ANEXO III

Consultas de la empresa FRIMARAL

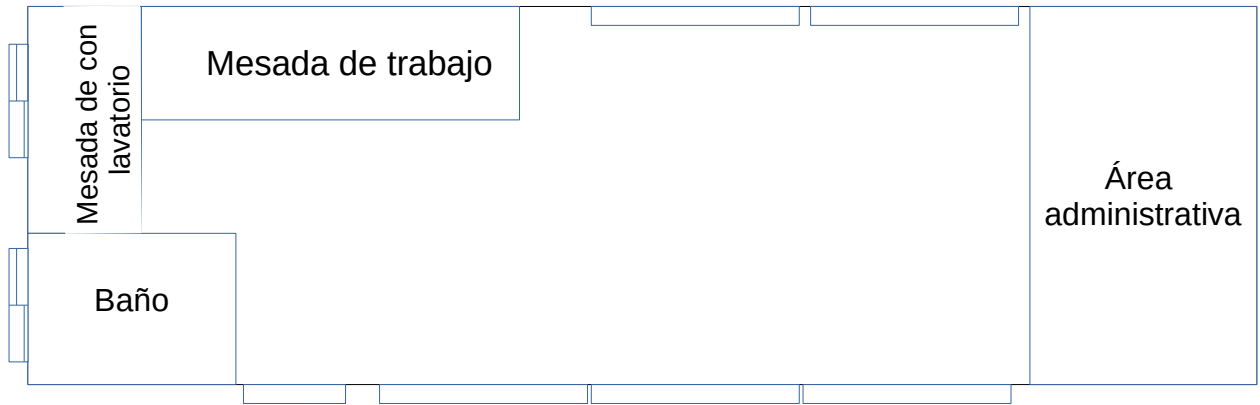
Quería consultarles acerca de la disposición de las ventanas y demás aberturas:

- 1) tienen un plano de la disposición de las ventanas, puertas, etc?
- 2) En el pliego se indica que se requieren 5 puertas ventanas de 2 x 2. Esto cubriría casi uno de los laterales del contenedor. Es correcto? Tienen plano de disposición de las mismas?
- 3) Si el contenedor no es HQ, es STD, igualmente serviría? La diferencia son 20 cms de alto.

- 1- el container debe ser HQ ya que contamos con otros de las mismas dimensiones de altura y se quiere mantener con el fin de unificar dimensiones.
- 2- las ventanas solicitadas son 3 sobre el frente y 2 sobre el fondo cabe destacar que los lados largos del container son frente y fondo.
- 3- las otras aberturas van en el lateral.
- 4- se adjunta pdf con el diseño aproximado.
